RZUT I PIĘTRA - PROJEKTOWANE

INBUD		Zakład Nadzoru Budowlanego INBUD tel. 8860314 kom. 603 878925 os. Stare Sady 19a, 98-300 Wieluń
Obiekt projekt.:	PRZEBUDOWA I PIĘTRA BUDYNKU ZOZ NA POWIATOWY URZĄD PRACY W WIELUNIU	skala 1:100
Adres:	UL. SIERADZKA 56, 98-300 WIELUŃ	Data: 2010r.
Przedmiot rys.:	RZUT I PIĘTRA - PROJEKTOWANE	Nr rys. 2
Architektura:	mgr inż. arch. Ewa Majewska	
Opracował:	tech bud Kazimierz Bigos	
Konstrukcja:	mgr inż. Andrzej Mikucki	
Wod-kan:	mgr inż. Mariusz Kościelny	
Elektryczne:	mgr inż. Krzysztof Rybczyński

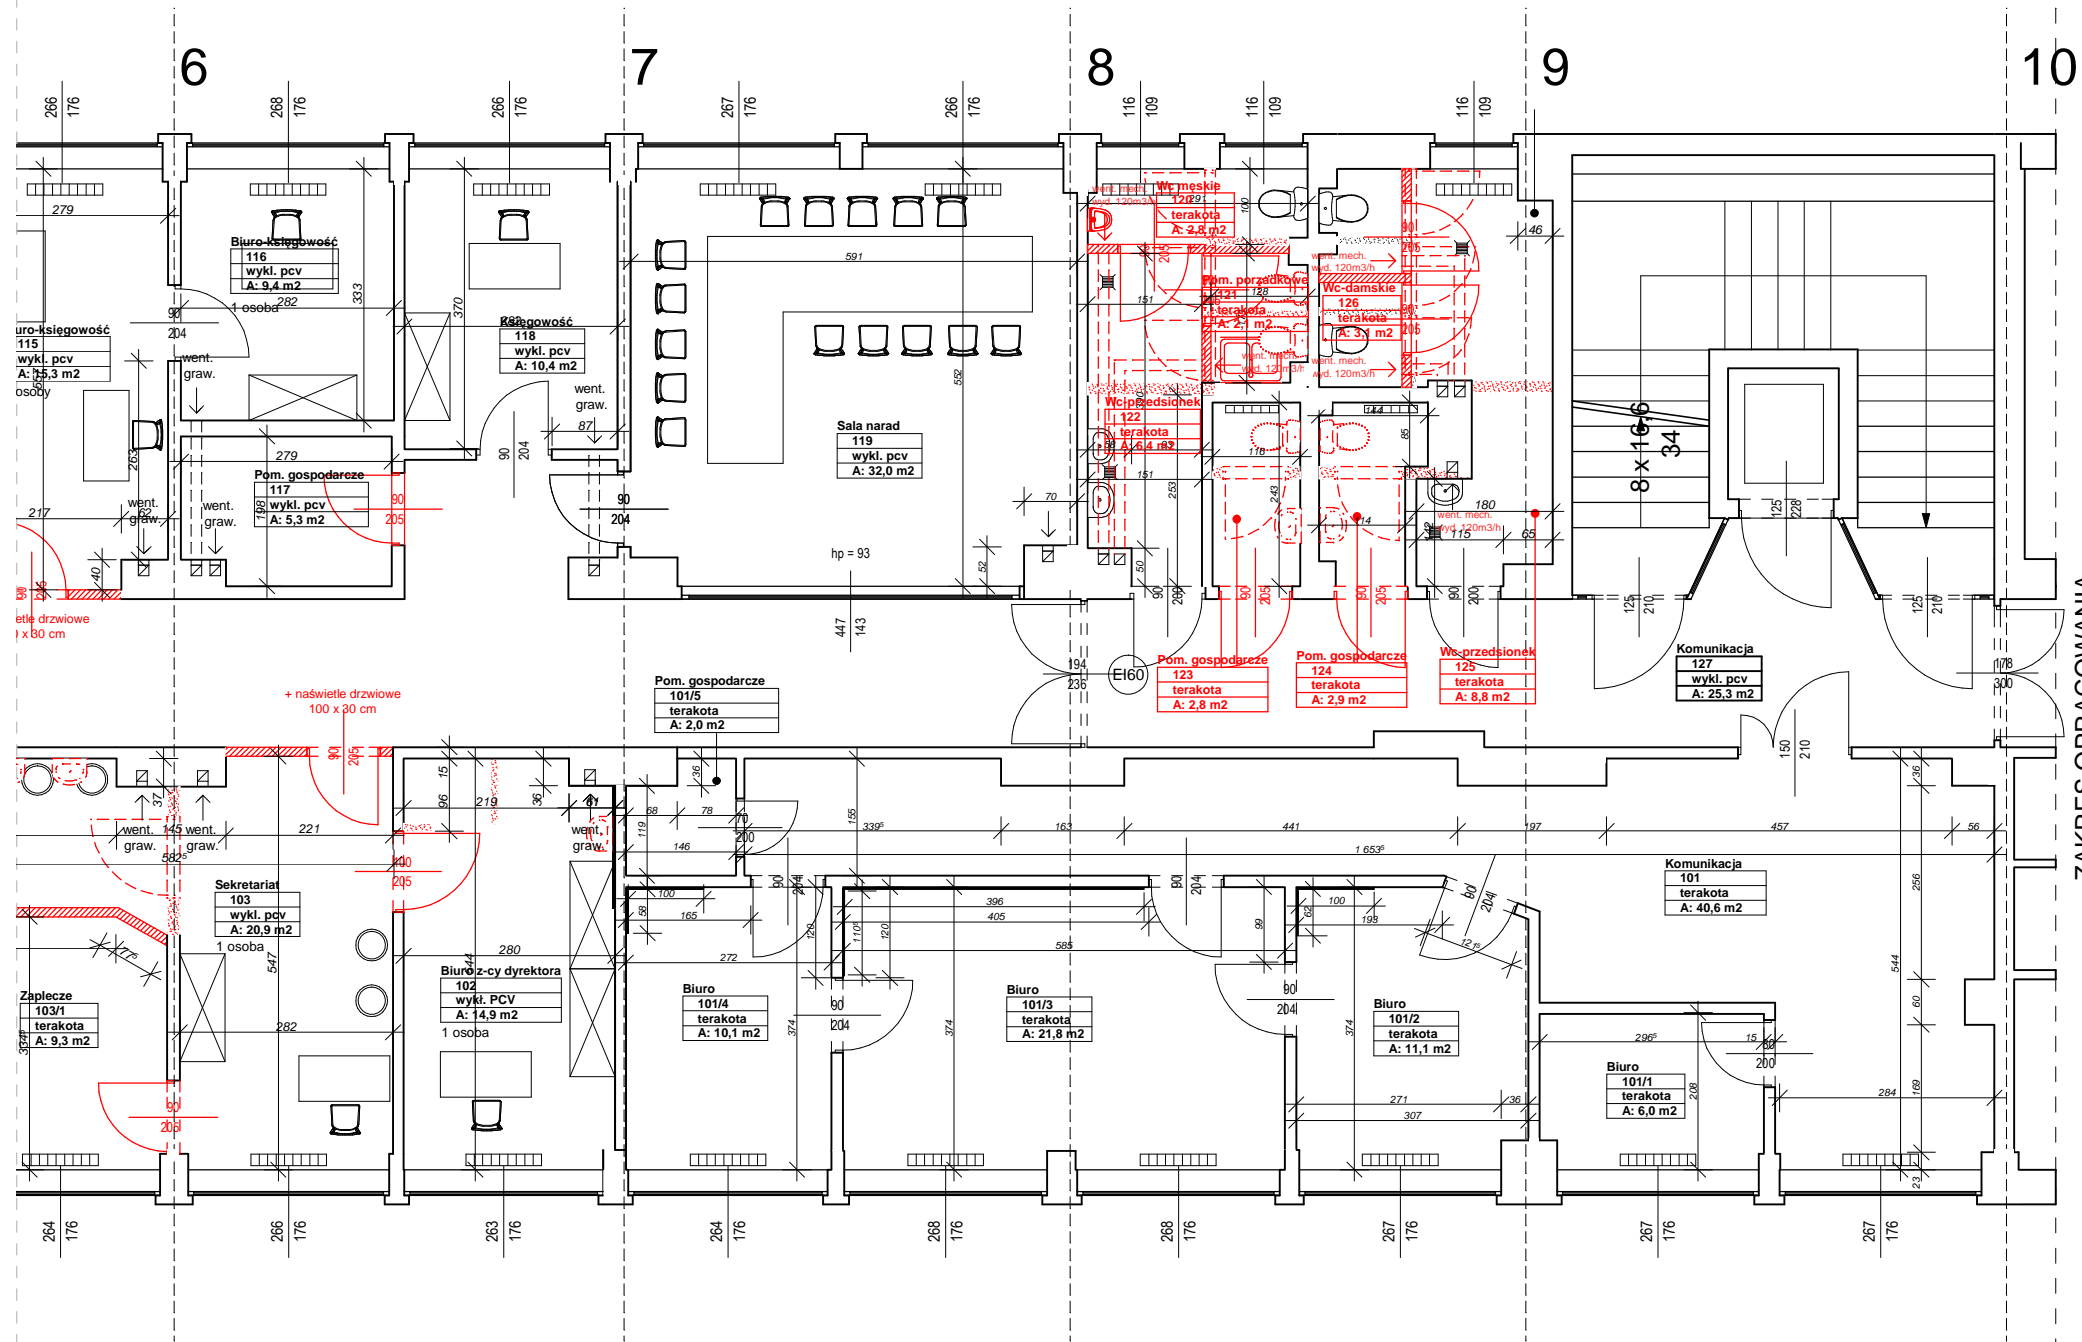
ZMIANY NANIESIONO KOLOREM CZERWONYM
